Assumpte: al·legacions al Projecte Bàsic de Restauració de les Zones III i IV del dipòsit controlat de la Vall de Joan (tm Begues)

AL·LEGACIONS:

Plànol ANNEX

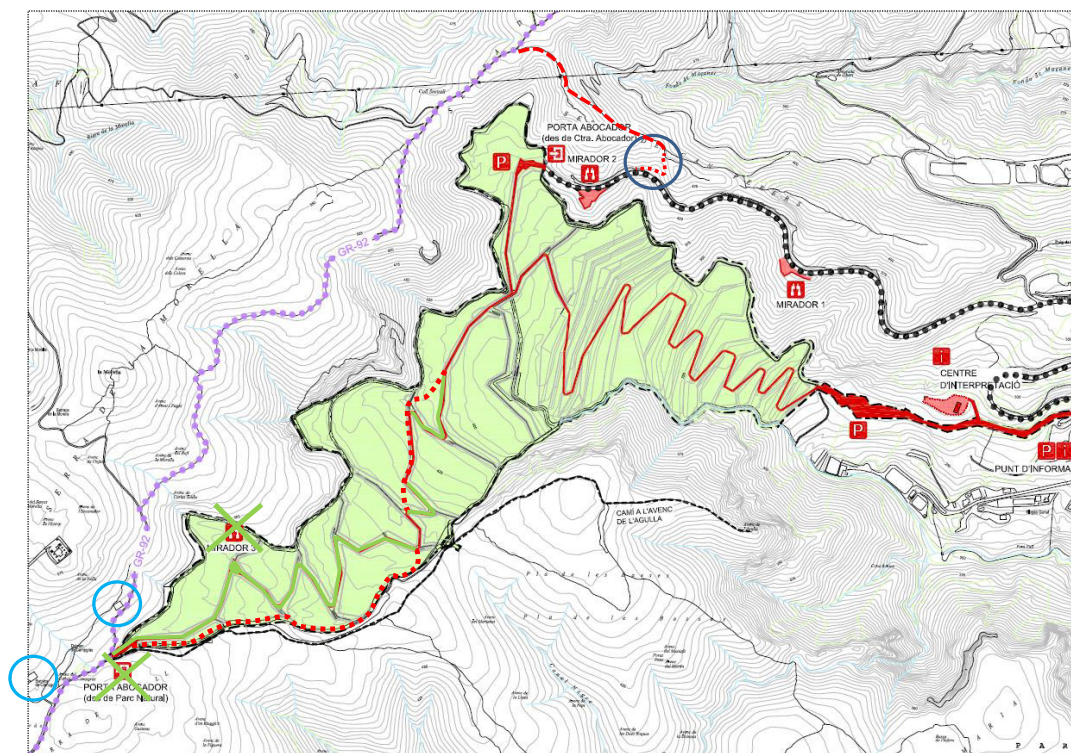
Eliminar l'observatori o mirador 3 i qualsevol actuació associada en aquell sector (escultures, etc).

Substituir l'itinerari en ziga-zaga per un de lineal similar a la proposta que s'adjunta, i crear un petit sender d'entrada des de Begues per la porta de la carretera de l'abocador i mirador 2 a través del sender que careneja per la serra de can Perers fins enllaçar amb el GR92 al Coll Sostrell. L'accés per la "porta 3" ha de limitar-se a un camí d'entrada/sortida de la vall sense cap actuació que el potenciï.

..... Nou itinerari proposat — Itinerari ziga-zaga a anul·lar

○ Corral Campgràs

⦿ Nou corriol d'enllaç GR-92 a porta 2
